【ミルクチューブ 仕様変更のご案内】

2023年6月より、**ミルクチューブの仕様を一部変更**しておりますのでご案内申し上げます。

【ミルクチューブ（ミニ）仕様変更】

【ミルクチューブ部品新旧対応表】

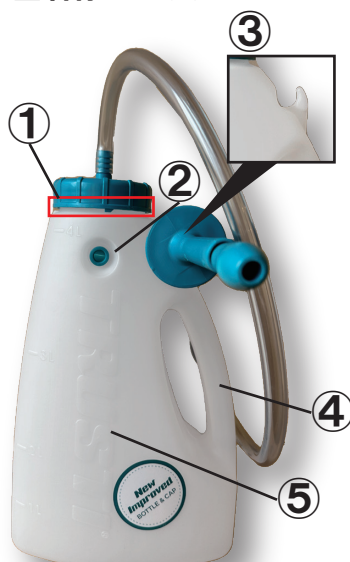
- ①ミルクの注ぎ口が広くなり注ぎやすく変更
- ②バルブキャップ位置にくぼみ
- ③マウスピース固定位置の変更
- ④洗浄ブラシで洗やすい持ち手に変更
- ⑤ボトルの表面にTRUSTIの凸字が追加

- ⑥直径が78mm→84mmへ
- ⑦表面に「ANTAH」の凸文字の表記追加
- ⑧チューブの位置が中央に変更
- ⑨裏側にパッキン追加 ※

- ⑩直径が78mm→84mmへ
- ⑪表面に「ANTAH」の凸文字の表記追加
- ⑫裏側にパッキン追加 ※
